Werfverslag 32

Vergadering van 22/05/2018

## 2807.15.STR

betreft.: **Gevelrenovatie**  
projectlocatie: Zeedijk 341, 8430 Middelkerke

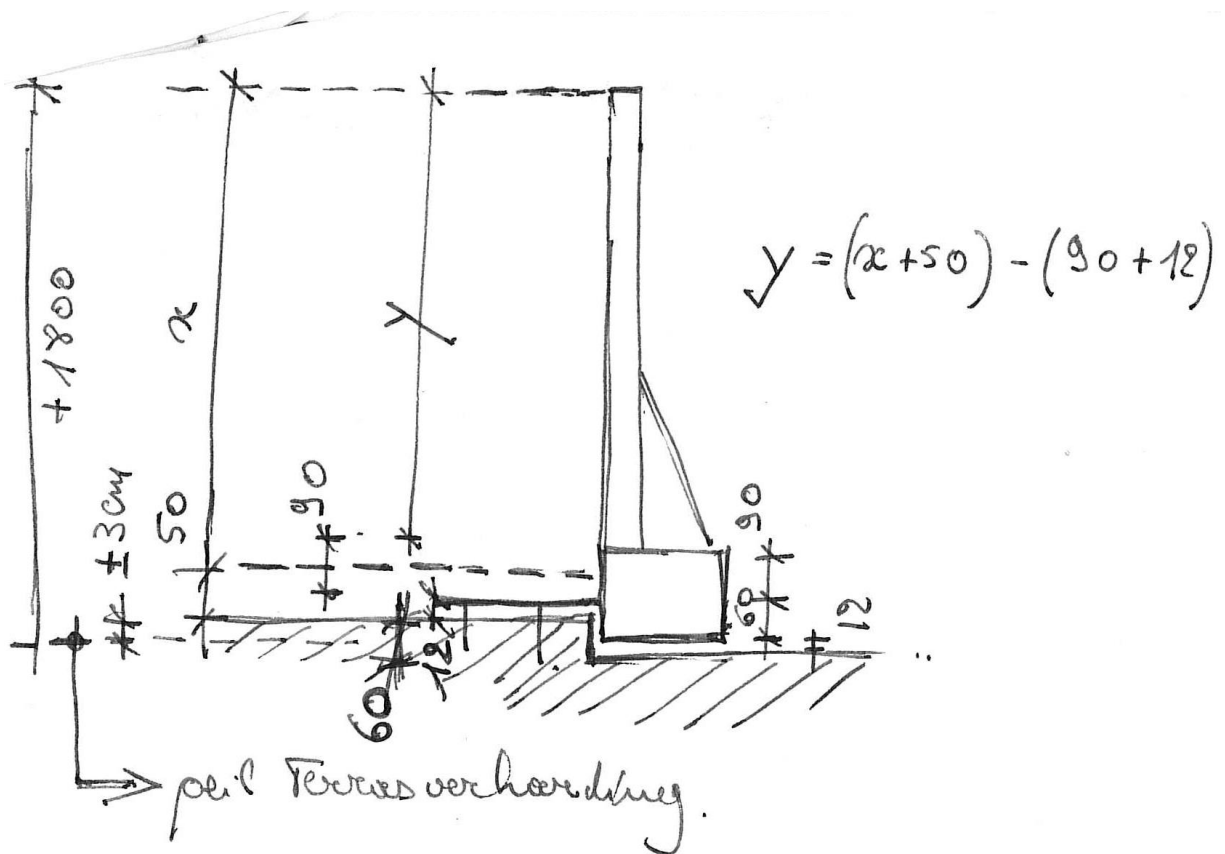
1. Consoles links en rechts: plaat waartegen de balk horizontaal wordt bevestigd aan de zijde van de dijk in plaats van de zijde terras.
2. Middenbevestiging aanpassen: centrale, dwarse betonbalk komt 6 cm hoger dan de langspositie, waarop de constructie onder de balustrade komt te liggen.
3. Spannende maat voor het tussenscherm: 3075 mm.
4. Tussenscherm: 5 cm boven de centrale betonbalk plaatsen.  
De steun voor het tussenscherm dient even hoog te komen als het tussenscherm. De exacte uitvoeringsmaat x, dient nog doorgegeven te worden.  
Situatie:

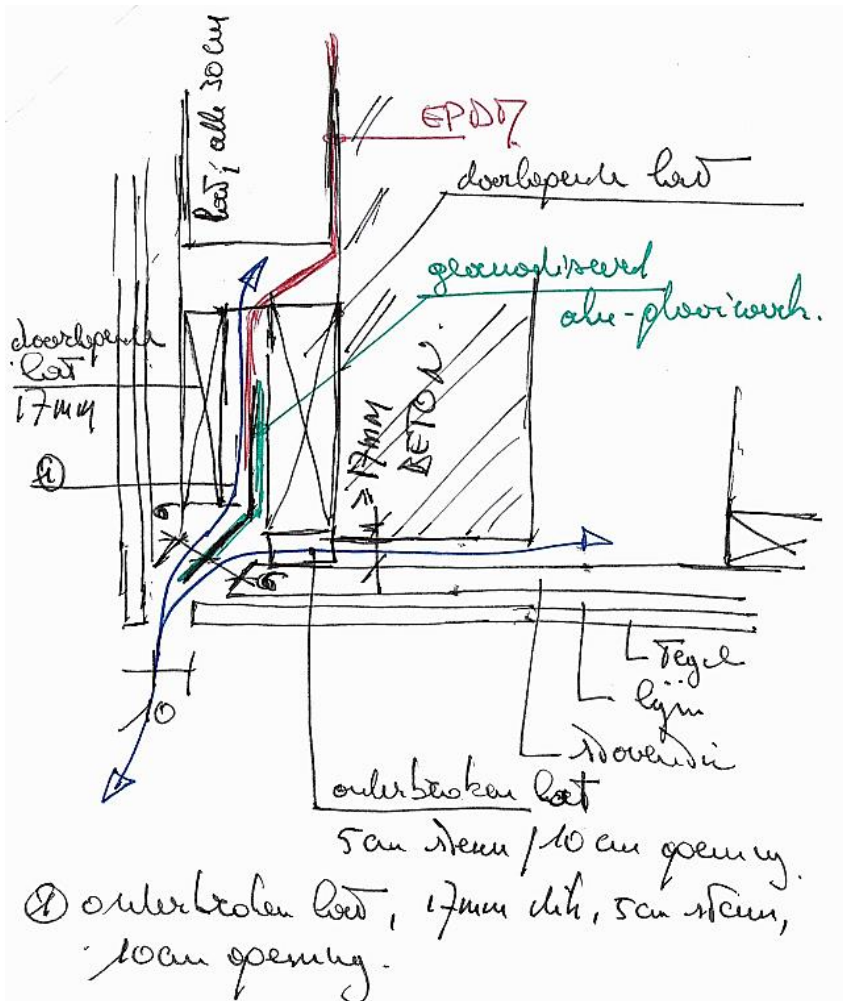
- technische fiches volledig te zijn;
  - details volledig te zijn.
7. Details hoek balkonbekleding dient te zorgen voor de ventilatie van het plafond en het balkonfront + drainage van het water ter hoogte van het balkonfront.  
Principe opbouw detail :

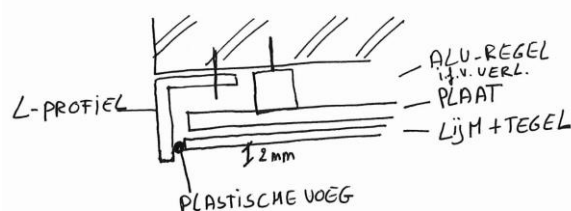
- minder voegen op de balkons (zowel horizontaal als verticaal);
- bekleding op het metselwerk links en rechts (komt op circa 67 cm na uitdikking op het dagvlak naar het raam (15 mm speling + lijmvoeg in functie van het uitlijnen, 20 mm plaat, 10 mm lijmvoeg + tegel) waardoor tegels van 33 cm tot een bijkomende voeg leiden.

Bij tegels 50 / 1000 blijft men beperkt tot één voeg (tegel van 50 + 17).
